# 大規模噴火プロセス等の知見の蓄積に係る研究

(平成31年度(令和元年度)の巨大噴火研究に係る進捗状況)

## － 修正前後比較表 －

令和2年10月20日

図1 始良カルデラ地域の過去約10万年間の代表的な噴出物の全岩化学組成

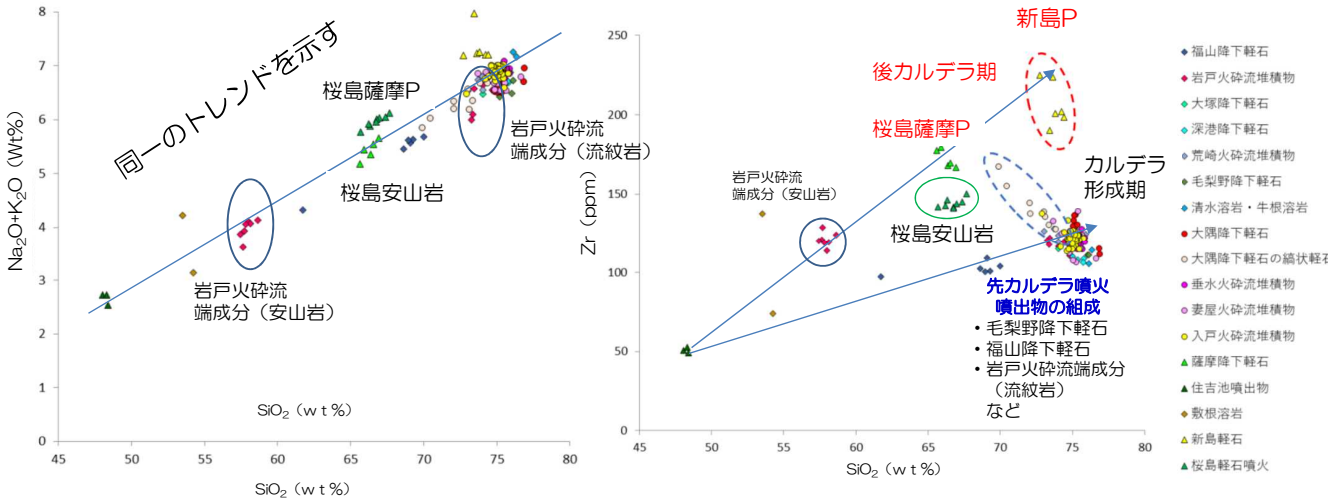
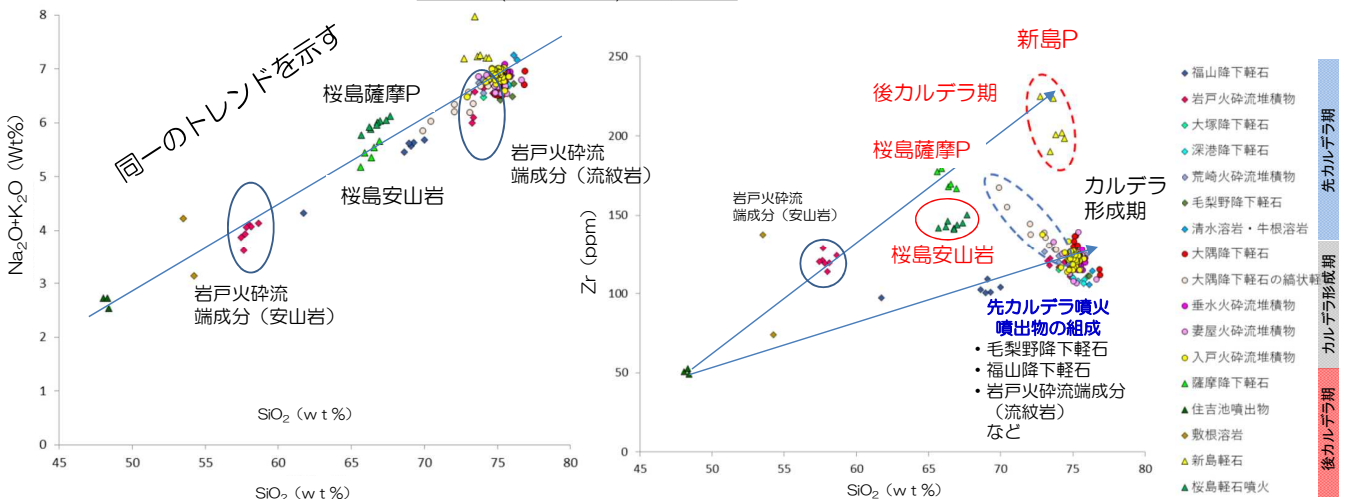
- ▶ 始良カルデラ周辺では、福山軽石以降約10万年間、珪長質のマグマを噴出  
先カルデラ期(福山P, 敷根L, 岩戸火砕流, 清水L, 牛根L, 大塚P, 深港P, 毛梨野P)  
、カルデラ形成期(大隅P, 妻屋火砕流, 入戸火砕流)、後カルデラ期(桜島薩摩P, 新島P, 米丸・住吉池)

- ▶ 始良カルデラ周辺では、福山軽石以降約10万年間、珪長質のマグマを噴出(長岡ほか(2001)など)
- ▶ 小林(1986)は、古期桜島と新时期桜島の間長期の休止期間中に珪長質の噴出物である高野ベースサージ、新島軽石等を記載し、それらを噴出物の分布状況から、桜島火山の成長の途中に始良カルデラが再度噴出したものと考えた。本研究では、既往研究の地質学的成果を踏襲したうえで、過去約10万年間の始良カルデラ地域の噴出物の岩石学的検討を進めた。その結果、微量元素組成から後カルデラ期に噴出した珪長質マグマ(新島軽石)は、カルデラ形成までの珪長質マグマと異なる可能性を示した。

図3 始良カルデラの珪長質マグマ溜まり深さ条件の推定

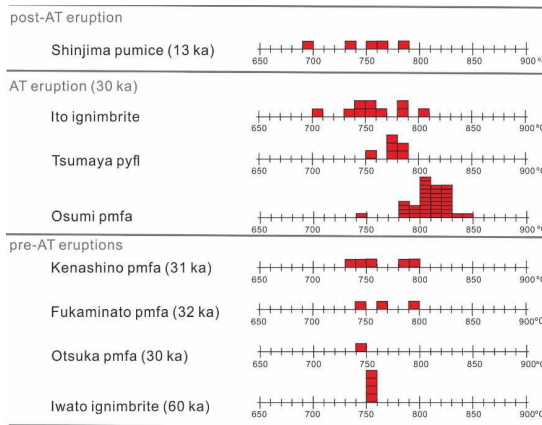
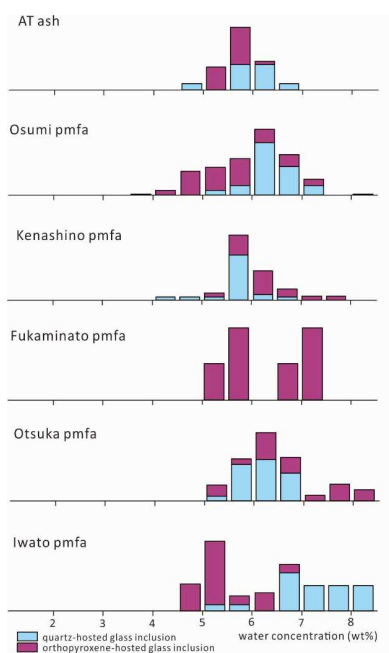
津久井・荒牧(1990)では、マグマ溜まりの深さは8~10km、安田ら(2015)では4~5kmと推定

津久井・荒牧(1990)では、マグマ溜まりの深さは8~10km、安田ほか(2015)では4~5kmと推定
